Bayer Lev - B151 - OG10 - Ost, West

WWS-Nr.: 1142520 Z-Nr.: . . Proj. Ltg.: . AD .	Bayer Leverkusen Geb. B 151 Kunde: Projekt: OG 10 Ost, West Machbarkeitsstudie Maximalbelegung
--	--

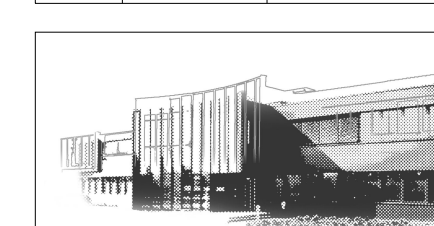
Planung entspricht nicht in allen Punkten den ASR.  
Nach ASR bei Open Space min 12m<sup>2</sup>/MA erforderlich.  
Planung nach Kundenwunsch ≠ Arbeitsstättenrichtlinien
